工程指示 / 要求簡箋(E.I.)

工程指示編號：EI / 3326 / 21

工程名稱：亞皆老街中電

工程項目：後裝 FD 門 (門框+玉) 鋁料 (T1+ T3: 22/F) (6 隻)

名稱	FD門玉拉巴	制圖	Ivan	2021.04.09	修改		
材料	X85914	復核	-	-	日期		
顏色	UCT806812XL-3	批准			圖號	UN-FD17

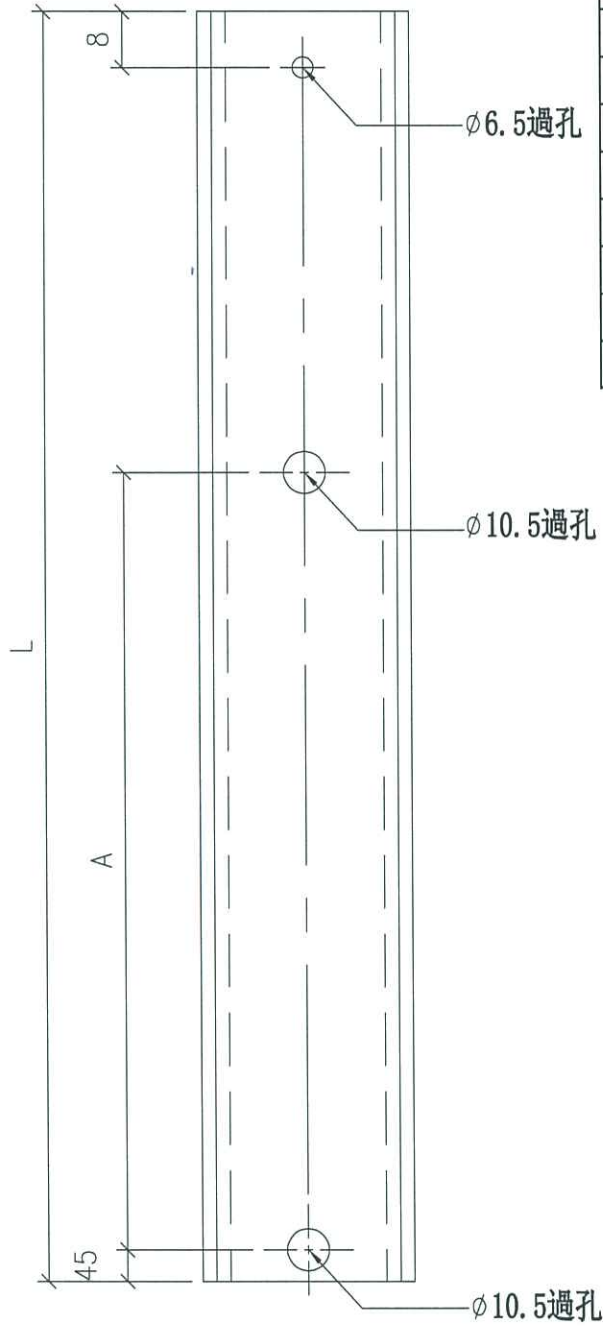
G 版：拆圖有誤，修改拉巴尺寸

F 版：FD 需要安裝 12 寸限位撐，提供修改加工圖

現提供加工圖，請重新生產，不做避位

C 版：補回去水孔

請按加工圖生產 T1 及 T3 FD 門門框+玉供地盤 (22/F)用. 共 6 隻. T3 用量優先生產.
